N/Réf. : BXL20065\_703\_SUIVI  
Gest. : AH  
V/Réf. : 2043-0323/15/2019-163  
Corr: PU  
NOVA : C. Criquillon  
04/PFU/1730256

**BRUXELLES. Centre d'accueil et d'information du Parlement de la Région de Bruxelles-Capitale, rue du Lombard 69-77**  
(= classé comme Monument / zone tampon Unesco)  
**SUIVI DE CHANTIER : Remplacer les devantures sises 71-75 rue du Lombard et effectuer des travaux complémentaires au niveau de la terrasse et des caves**

**Suivi d'avis conforme de la CRMS**

*Coupe des vitrines : situation autorisée et projetée (documents joints à la demande), configuration d'une vitrine type en 2013*

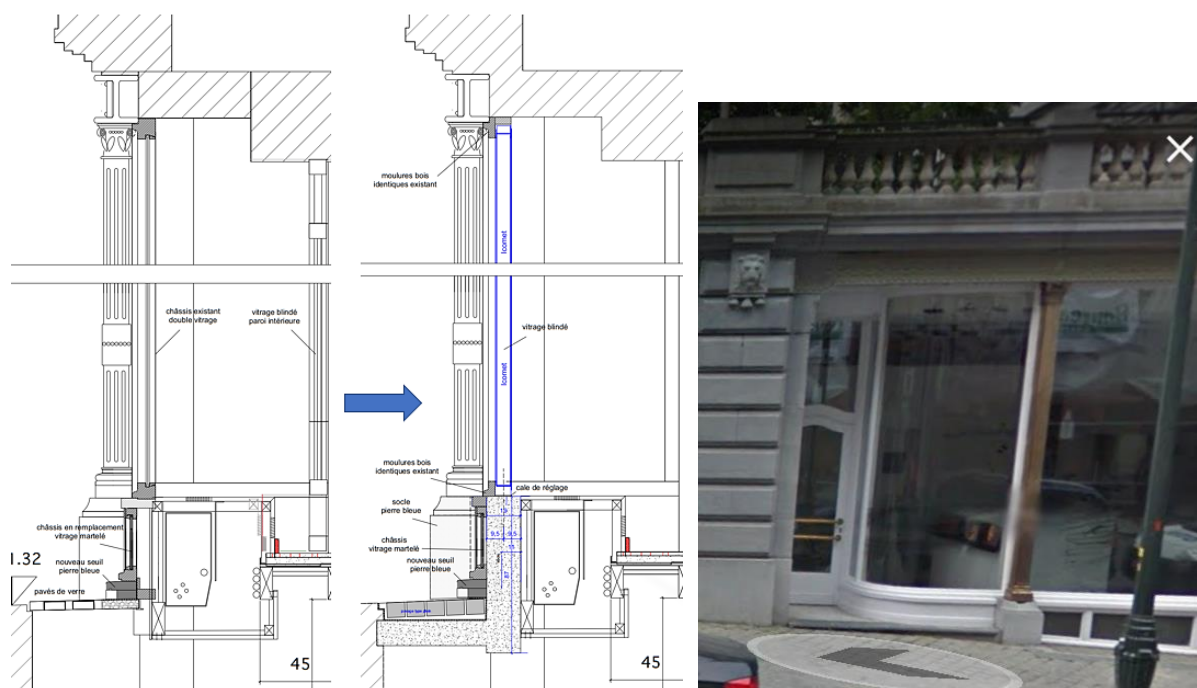
Contrairement à la configuration autorisée par le permis de 2022, le demandeur envisage aujourd'hui d'intégrer une paroi blindée dans le plan des devantures et non plus à l'intérieur de celle-ci. L'ensemble serait ainsi composé de nouvelles vitrines et de nouvelles portes blindées, dont la structure métallique munie de verres pare-balle, serait recouverte d'un plaquage en bois imitant la modénature des châssis existants. Il est aussi prévu de modifier l'articulation des vitrines avec les trottoirs qui les précèdent et d'adapter la largeur des 3 entrées.

La Commission est défavorable aux modifications envisagées, car celles-ci constitueraient une perte de matérialité et un appauvrissement architectural de l'ensemble. Elle estime ce parti inacceptable sur le plan patrimonial, dans la mesure où il prévoit de :

- blinder l'ensemble des vitrines et bétonner la zone d'allège et les soupiraux,
- remplacer les parties courbes à hauteur des 3 entrées, dont la conservation était explicitement mentionnée comme une des conditions du permis de 2022,
- modifier significativement les articulations avec le trottoir faisant disparaître les seuils et les pavés de verre très qualitatifs.

Le dossier ne témoigne pas d'une prise en compte du patrimoine de valeur, y compris dans sa matérialité : il s'agit de devantures classées. Bien qu'invasive et impactante, la contrainte de la sécurité avait été acceptée dans le précédent avis de la CRMS parce que le blindage s'organisait en épargnant les devantures au moyen d'une entreprise partielle de démolition des dispositifs anciens.

La CRMS demande dès lors de mettre les travaux en œuvre selon le permis délivré et d'adapter l'utilisation de l'espace concerné en fonction de son intérêt patrimonial, en conservant aux vitrines classées tout leur sens et en assurant une animation en phase avec ce type de lieu et de façade (commerciale). Les autocollants qui étaient posés sur les vitrines avant travaux étaient à ce titre particulièrement peu valorisants.
